敦賀発電所2号炉  
調査データのトレーサビリティの確認結果に関するコメント回答

令和5年1月26日  
日本原子力発電株式会社

# 敦賀発電所2号炉 第1099回審査会合からのコメント一覧

27, 28のエビデンス（薄片観察結果） (1/2)

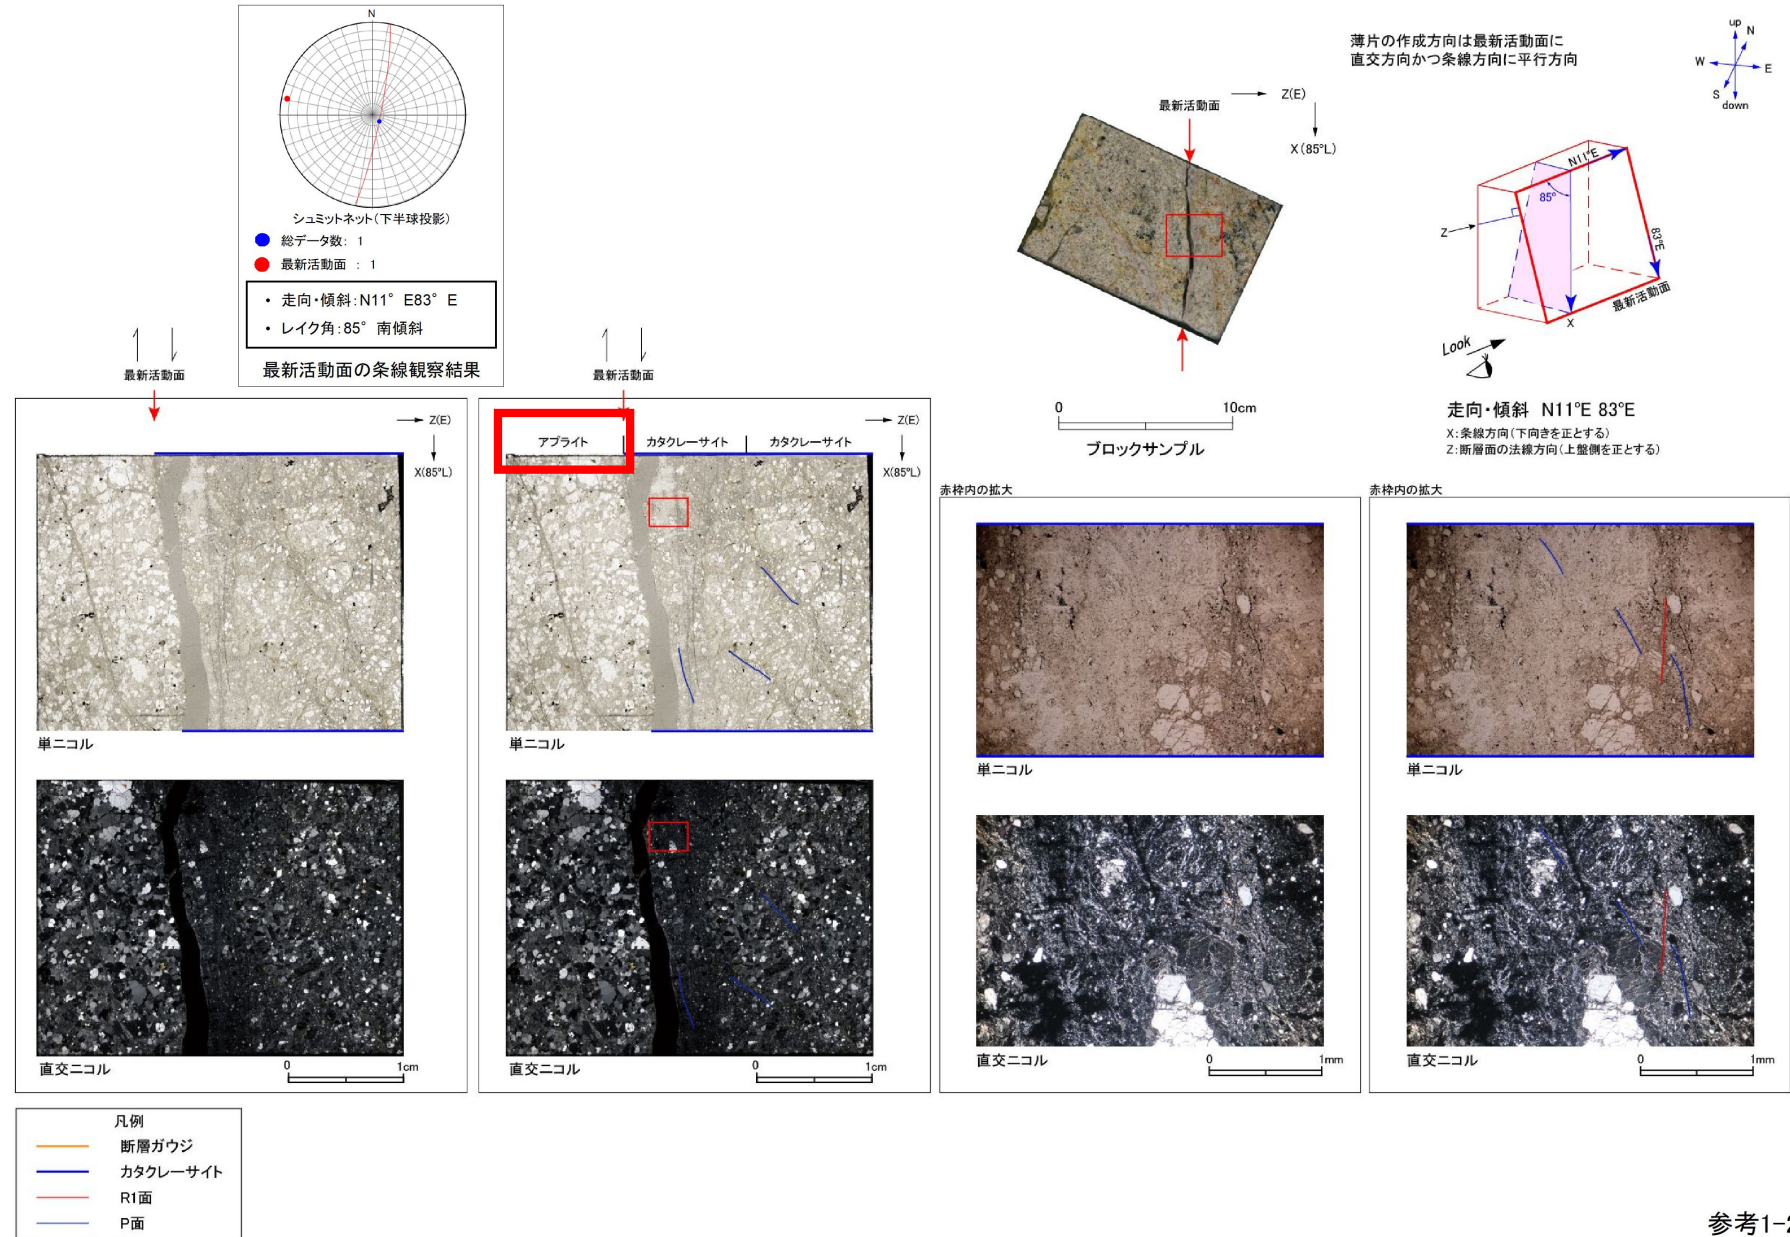
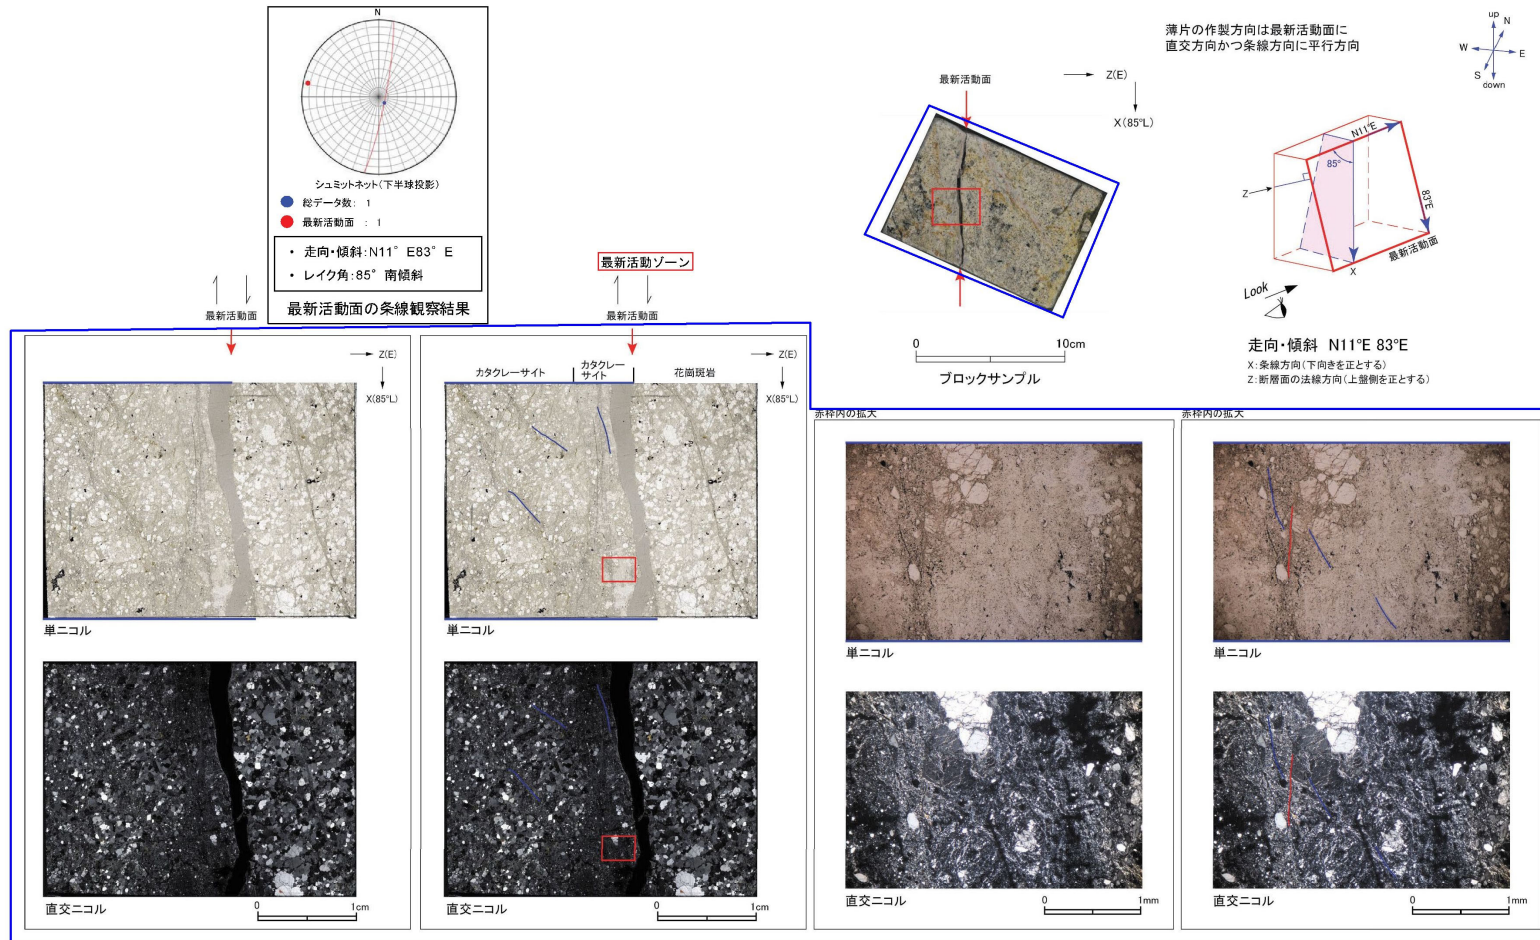
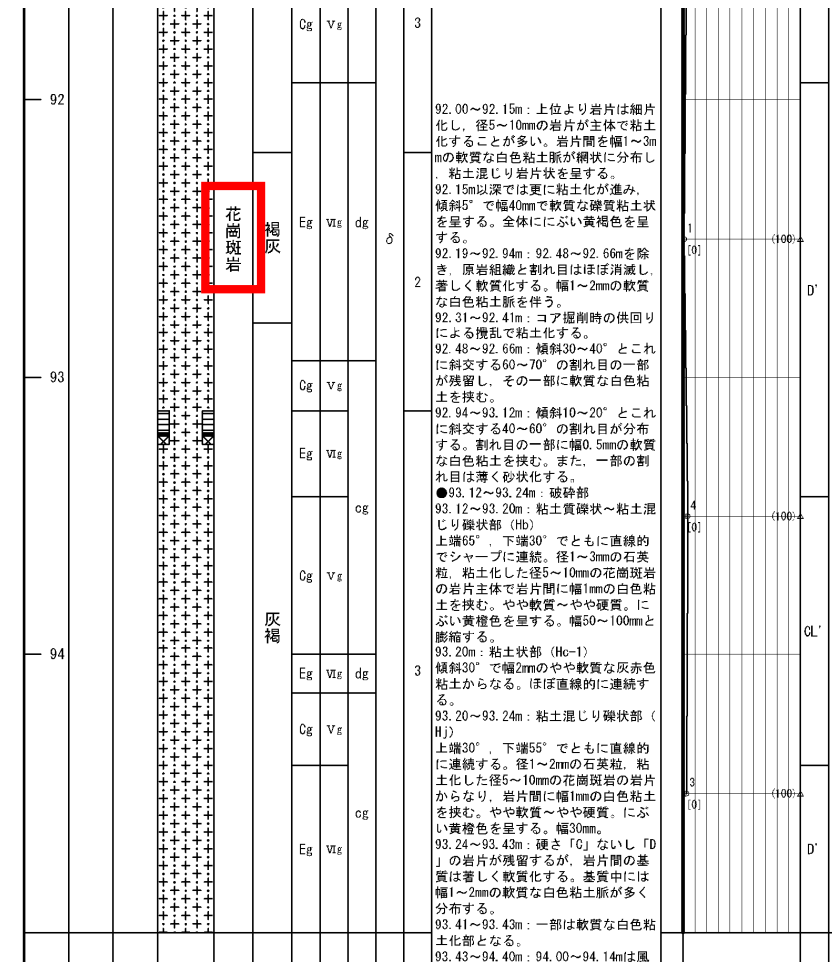
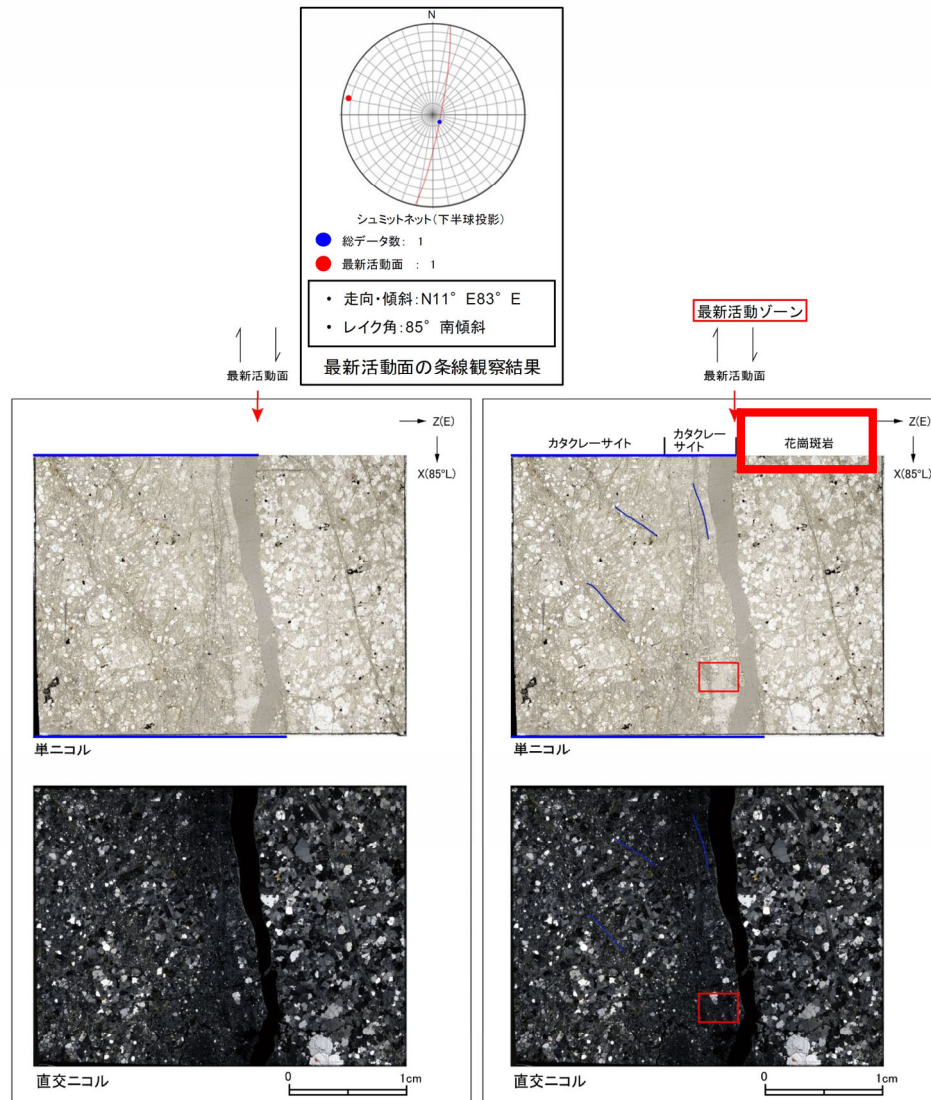
- 最新活動面の左側の健岩部についてアプライトと記載していた。

・ 当該破碎部周辺の健岩部については、コアで花崗斑岩であることを確認しており、柱状図にも花崗斑岩と記載しているため記載をアプライトから花崗斑岩に修正した。(No.27の修正により、薄片試料の写真が修正前後で反転している)

非モデル化破碎部 薄片試料観察 (H27-B-1 深度75.73m)

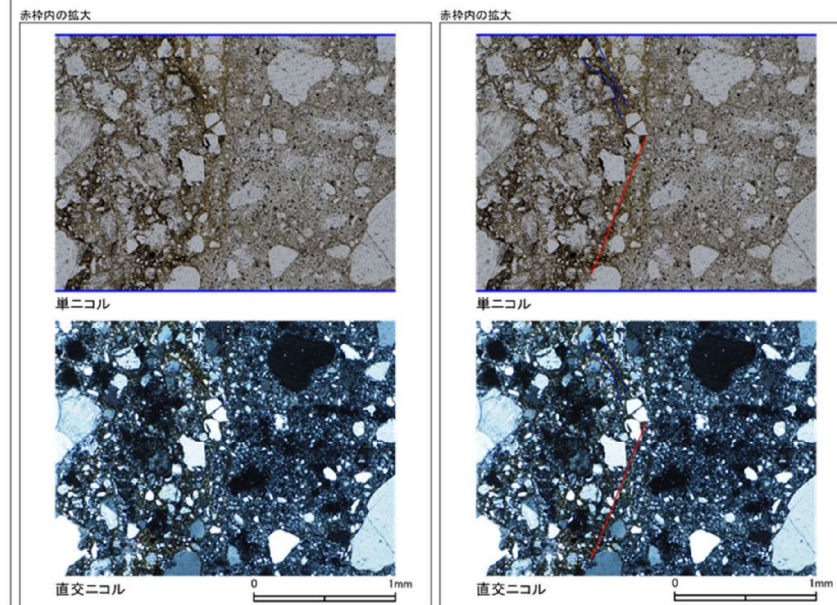
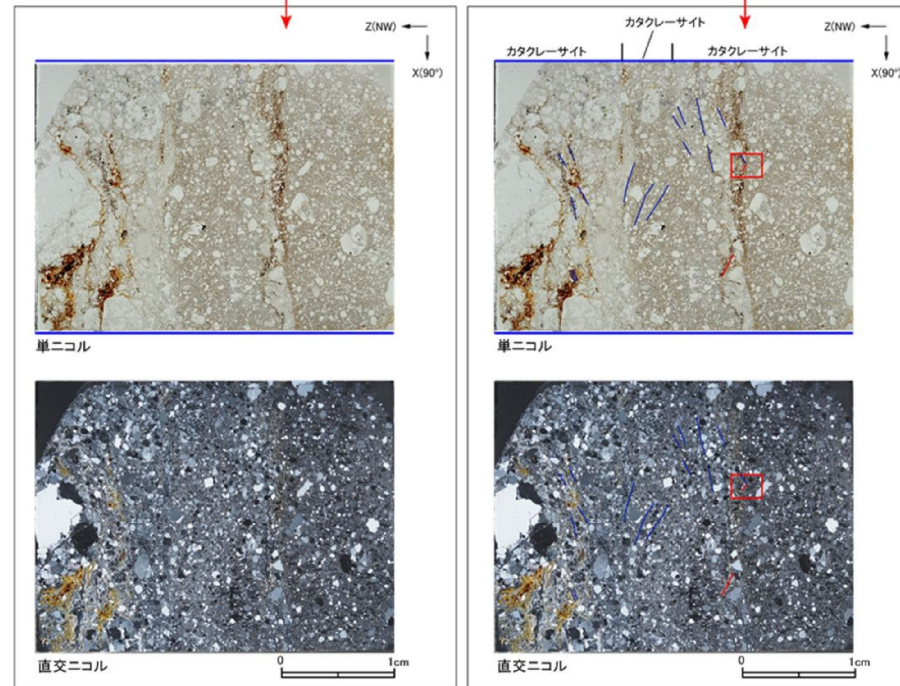
- 走向・傾斜は薄片観察結果に「N34E87NW」と記載していた。
